Document de diagnostic de sécurité des passages à niveau (PN)

PN n° 63

Commune : Vitry-La-Ville / Département : Marne

Date 19/09/2023 / Heures 11h00

Schéma du PN :

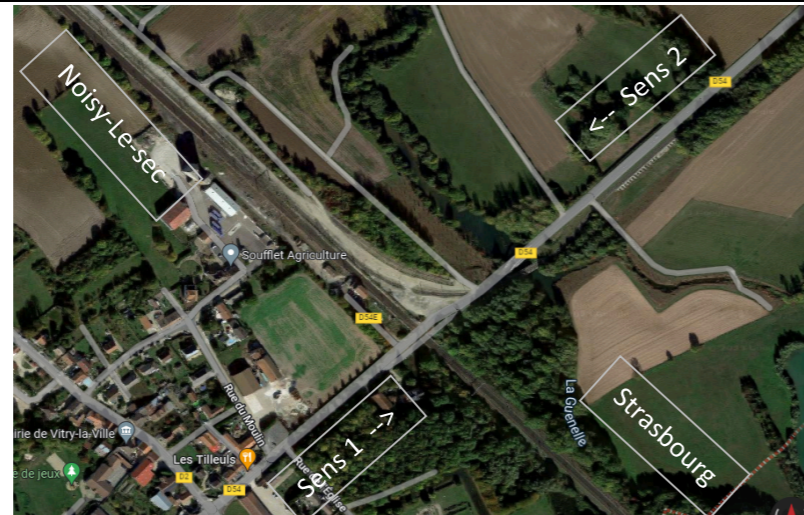
Environnement	Nature de l'environnement autour du PN : Périurbain	
	Description : Présence d'un PN privé et d'un passage inférieur à proximité. PN entouré de verdure, d'arbres, de quelques constructions et d'un terrain dégagé.	
	Activités à proximité du PN	Projets en cours pouvant impacter le PN :
	Non	Non
Panneaux publicitaires	Non	
Si urbain, éclairage public	Oui	
Commentaires : Un mât d'éclairage à proximité. Pas de téléphones au PN car Poste/Gare à proximité ouvert 24h/24. Présence de lignes électriques au niveau du PN interdisant le passage de véhicules de grand gabarit (Hmax = 6 m) Présence d'un passage inférieur, à côté du PN, passant sous la voie ferrée, permettant aux VL, piétons, vélos d'éviter le PN lorsqu'il est fermé (ou pas), avec H limitée à 1,70 m. Présence d'un PN privé (OMYA) à proximité de ce PN 63 : ce PN privé n'est plus utilisé.
